Société Anonyme
ANDRÉ CITROËN
Capital : 302.460.000 Francs

NOTE TECHNIQUE

DS 19

BOÎTE DE VITESSES

PIGNON DE RENVOI DE MARCHE AR.

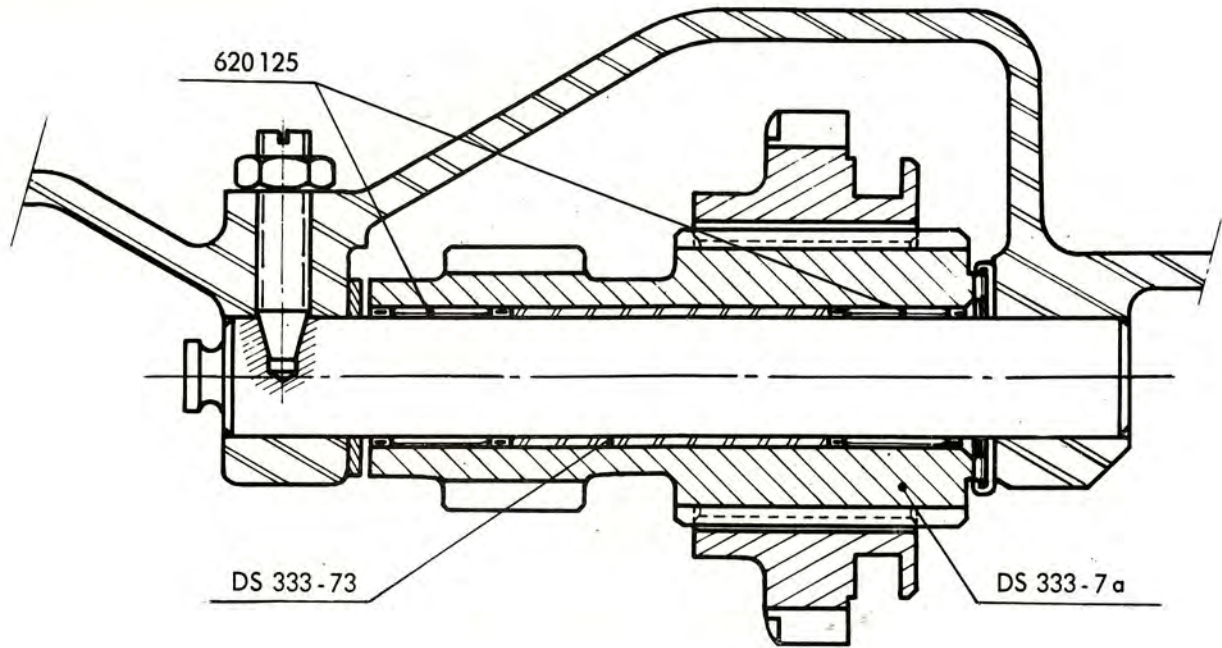
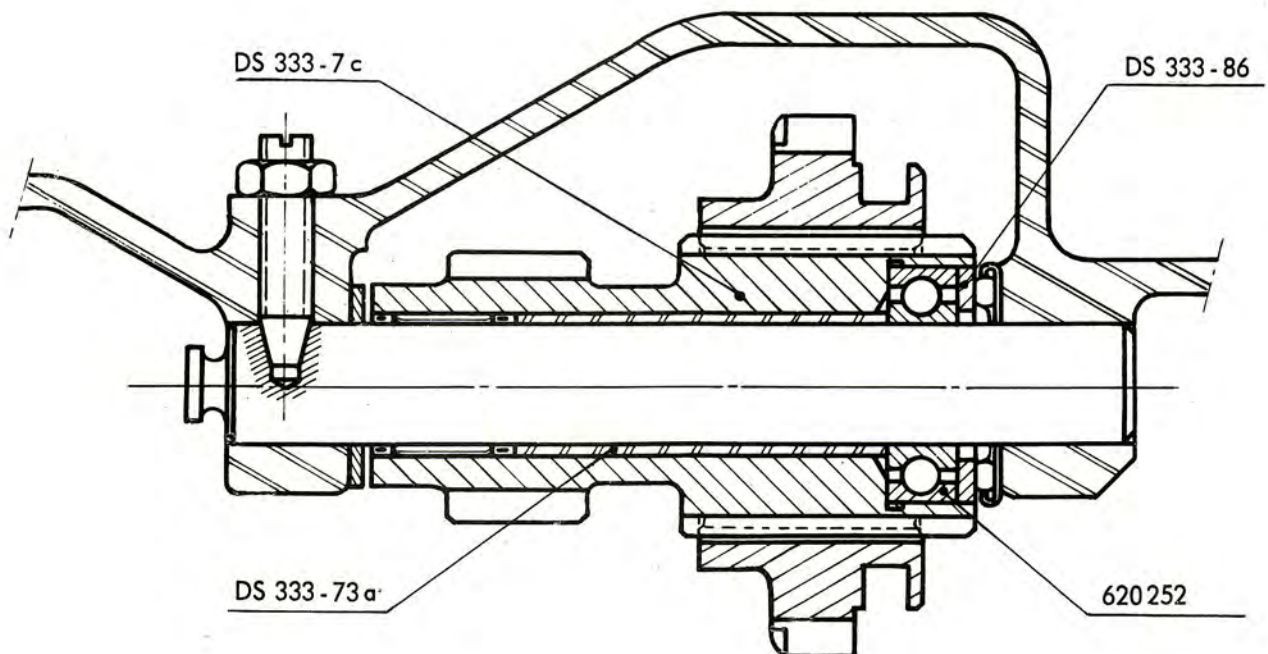
Depuis Juin 1963, le renvoi de marche AR des boîtes de vitesses DS est modifié :

La cage à aiguilles 620 125 placée du côté de la butée à aiguilles est remplacée par un roulement à billes (voir figures).

- Pignon de renvoi de marche AR DS 333-7 c
- Roulement à billes 620 252
- Entretoise DS 333-73 a
- Rondelle d'appui de butée à aiguilles DS 333-86

Il est possible de monter le nouvel ensemble de renvoi de marche AR dans une ancienne boîte de vitesses à condition de se procurer les pièces figurant au § PIECES DETACHEES ci-dessus.
